PL. JÓZEFA PIŁSUDSKIEGO

KONSULTACJE
DOTYCZĄCE PL. JÓZEFA PIŁSUDSKIEGO

PODSUMOWANIE

plac piłsudskiego | koncepcja pokonkursowa

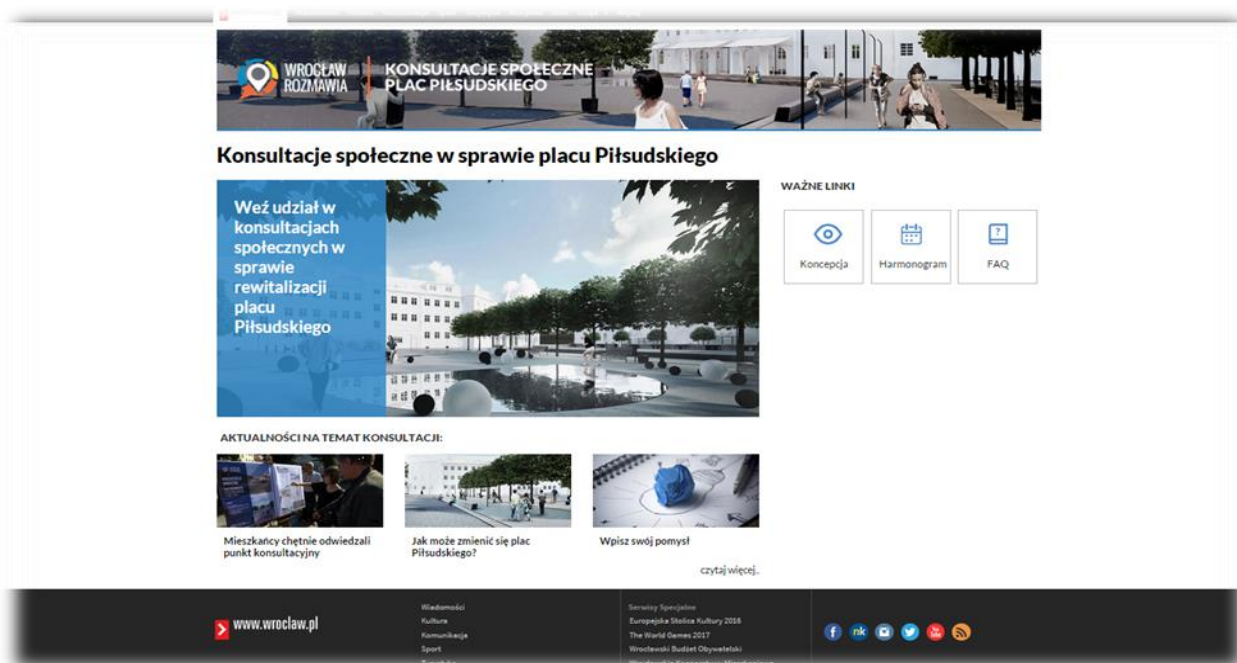
1. Proszę o nie wprowadzanie prostopadłych miejsc postojowych dla aut wzdłuż ul. Micińskiego. Pozostawić można więcej zieleni, a miejsca usytuować równolegle.
2. Boisko do nogi.
3. Chcemy toalety i chcemy ławki do odrabiania lekcji.
4. Chcemy nowy chodnik!
5. Chcemy nowe bloki.
6. Chcę WC.
7. Dodatkowe punkty usługowe wymagają dojazdów i czasowych, chociaż parkingów, a nie zostały one zaproponowane. Zabierają one miejsca wykorzystywane przez mieszkańców Placu. Wada! Projekt ma dużo więcej wad, nie zagospodarowuje przestrzeni zgodnie z potrzebami mieszkańców, ale ewentualnych przybyszy, którzy dojdą pieszo a nie dojadą, – bo nie wjadą na Plac. Nie ma żadnych propozycji dla dzieci prócz piaskownicy! Ani dla młodzieży! Więc, dla kogo on?!!
8. Wypadałoby odnowić przy okazji elewację budynków.

9. Na ul. Micińskiego proszę zostawić trawnik na całej długości ulicy, tak jak jest do tej pory. Na miejsca parkingowe można zwziąć trawnik o ½ m.
10. Ul. Micińskiego jako jednokierunkowa.

14. Cieszę się z ograniczenia miejsc parkingowych. Nie odpowiada mi funkcja dotychczasowa placu – parking.
15. Myślę, że koncepcja „kamienna” powinna być zmodyfikowana w stronę zieleni!

24. Na projekcie brakuje zieleni, natomiast tafla płyt bardziej stosowna przed budynkami użyteczności publicznej a nie w miejscu, w którym mieszkają ludzie. Ciężko będzie odpoczywać w takim otoczeniu.

32. Nie zgadzam się na beton i bruk. Prosimy o więcej zieleni.
33. Pod skwerem jest schron przeciwlotniczy i należałoby sprawdzić i wybudować parking podziemny na większą liczbę miejsc parkingowych.

34. Ruch samochodów nie powinien odbywać się wg zakładanej koncepcji, zagraża on bezpieczeństwu mieszkańców. Powinien przebiegać przez środek placu.

48. Należy zostawić istniejące drzewo na wschodniej stronie placu, które w koncepcji planowane jest do wycięcia.

65. Ul. Micińskiego parkowanie równoległe!!! A nie prostopadłe. To jest za wąska ulica, żeby na dł. do budynku nr 4 parkowało 16 samochodów. Spaliny!!! W wąskiej ulicy.

85. Warto uwzględnić uniemożliwienie przejazdu samochodom między strefą aktywności a częścią rekreacyjną, np. słupki o rozstawie mniejszym niż szerokość samochodu.

102. Zdecydowanie warto ograniczyć przejazd przez plac (parking podziemny?).
103. Istniejące drzewa powinny pozostać w szerokich pasach zieleni (minimalnie obejmujących rzut koron), a nie zostać ograniczone do niewielkiego poletka przy każdym drzewie.

249. Moje pomysły: 1. Pozostawienie drzew w południowej części placu oraz innych 2. Zwiększenie powierzchni biologicznie czynnej – nie wykładanie całości placu kostką, w tym pod samymi drzewami 3. Nie lokowanie miejsc parkingowych pod drzewami, – co utrudni im wzrost 4. ławki zamiast tartanowych kul. Przede wszystkim funkcjonalność powinna górować nad wizją architekta: plac powinien być miejscem spotkań mieszkańców i wszelkie elementy zagospodarowania terenu powinny temu sprzyjać.

kształcie liter L, C czy U; 8. Odsunięcie miejsc parkingowych w północno-wschodniej części placu od drzew – wg koncepcji miejsca postojowe mają znajdować się bezpośrednio pod drzewami, należy je przesunąć tak, by samochody nie parkowały w rzucie korony drzewa, ponieważ może skutkować to słabszą kondycją roślin; ponadto drzewom należy pozostawić miejsce dla wzrostu, które nie będzie wyłożone kostką granitową (ani inną nawierzchnią utwardzoną), ani nie będzie narażone na rozjeżdżanie przez samochody; 9. Przystąpienie do opracowania miejscowego planu zagospodarowania przestrzennego dla placu Piłsudskiego i okolic w celu włączenia mieszkańców w proces planistyczny zagospodarowania zabytkowego budynku po dawnym domu kultury Agora wraz z jego otoczeniem; 10. Nałożenie na właściciela obowiązku zabezpieczenia tego budynku w celu uchronienia go przed dalszą degradacją (w przypadku braku działań ze strony inwestora, dokonać tzw. wykonawstwa zastępczego na koszt właściciela). Uzasadnienie dla punktów 9 i 10: Nie można rozpatrywać rewitalizacji placu Piłsudskiego bez uwzględnienia budynku po dawnym domu kultury Agora, który wcześniej służył mieszkańcom, a obecnie popada w ruinę. To, czy rewitalizacja się powiedzie, w dużej mierze zależy od tego, co w tym budynku się będzie znajdować oraz jak zostanie zagospodarowany teren wokół niego. Dlatego też koniecznym jest włączenie do procesu rewitalizacyjnego działań związanych z tym zabytkiem i towarzyszącym mu ogrodem. W ostateczności, jeśli inwestor nie będzie chciał podjąć prac ze względu na niezgodę na warunki konserwatorskie, gmina powinna wystąpić do sądu o zwrot tej nieruchomości, zaplanować wraz z mieszkańcami jej przeznaczenie i dopiero wtedy ponownie wystawić na sprzedaż (zawierając w umowie odpowiednie zapisy, chroniące budynek i interes gminy) albo oddać w użytkowanie lokalnym organizacjom pozarządowym, które zajmą się animacją lokalnej społeczności.
